Rif. TPIDL: 073670-010-RT-3220-026

METANIZZAZIONE SARDEGNA Tratto Sud

Studio di impatto ambientale

APPROFONDIMENTI TEMATICI RELATIVI ALLA RICHIESTA MATTM DEL 02.05.2018
E
OTTIMIZZAZIONI PROGETTUALI

Fig. 1/A: Tracciati progetto Metanizzazione Sardegna (in blu) e tracciato del progetto GALSI (in giallo)

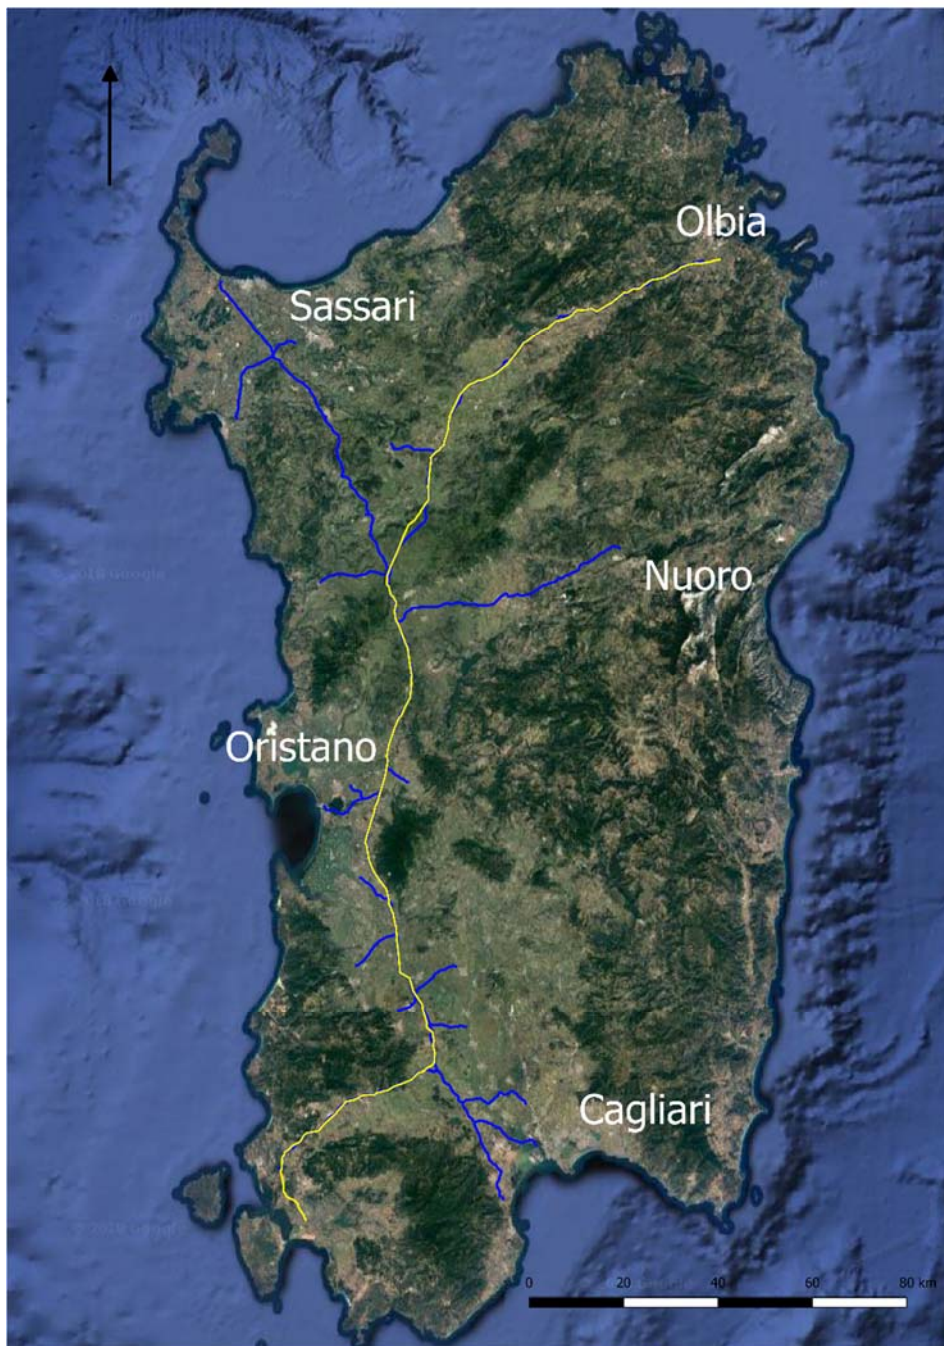
“Il Proponente provvederà a integrare la documentazione presentata illustrando tutte le alternative ed i corridoi valutati e le motivazioni che hanno portato alla scelta del corridoio presentato in sede di istanza; nei tratti in cui il tracciato coincida o sia parallelo a quello proposto dal GALSI, dovrà comunque illustrare le alternative a suo tempo esaminate, facendole proprie, al fine di confermare che anche attualmente il percorso prescelto sia il migliore possibile dal punto di vista ambientale, fatti salvi tutti gli altri vincoli cogenti.”

Da come si evince dall'elaborato cartografico in allegato alla presente relazione (vedi Dis. Corografia PG-TP-102 Rev 01, Corografia di progetto, in scala 1:150.000) e dalla figura seguente (vedi Fig. 1/A), per complessivi 106 km circa, i tracciati dei metanodotti del Progetto "Metanizzazione Sardegna" settore Centro-Sud ripercorrono pressoché fedelmente il tracciato GALSI, ad eccezione dei primi 30 km del Metanodotto Cagliari-Palmas Arborea DN650 (26") e del metanodotto Collegamento Terminale di Oristano DN650 (26"), in quanto *entry point* dell'intero sistema di trasporto gas.

Il tracciato della linea principale Cagliari Palmas Arborea è suddivisibile in due tratti ben distinti. Il primo segmento, lungo circa 30 km ha inizio all'interno dell'area del porto commerciale di Cagliari che rappresenta un punto di collegamento non delocalizzabile in quanto costituisce uno degli *entry point* del settore Sud.

Oltre alle considerazioni già espresse, ovvero all'opportunità di affiancare i nuovi tracciati alla linea GALSI già approvata, si conferma che il tratto di attraversamento della parte centrale della Sardegna di fatto non presenta valide macro-alternative di passaggio. Dal punto di vista geomorfologico infatti il corridoio naturale formato dalla piana che collega Iglesias a Vallermosa risulta indiscutibilmente la via preferenziale per il tracciato della linea principale Vallermosa-Sulcis. Si evidenzia inoltre che, nel tratto di percorrenza nel comune di Siliqua sono state evidenziate diverse varianti rispetto alla linea GALSI finalizzate a ridurre sensibilmente la percorrenza in aree ambientali di pregio nonché per evitare interferenze con aree ad alto rischio archeologico.

La definizione del tracciato è stata principalmente guidata dal criterio di base di ridurre al minimo la lunghezza della condotta del tratto Metanodotto Collegamento Terminale di Oristano.
